改善箇所説明図①

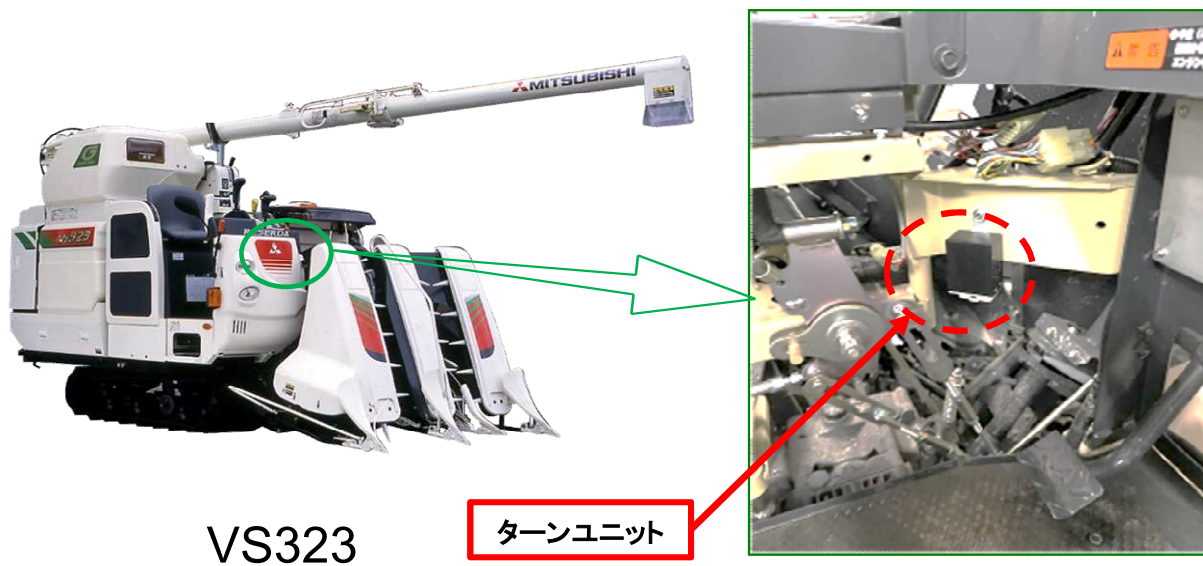
不具合内容

道路運送車両の保安基準改正があった際、方向指示器のターンユニットの設計が誤っていたため、方向指示器が断線等不具合を起こした場合に運転者に警告が示されない。そのため、方向指示器の故障に気づかず運転し続けるおそれがある。

全車両、ターンユニットを交換し規定の機能を持つ方向指示器にする。

ターンユニットに白色マーキングを行う。
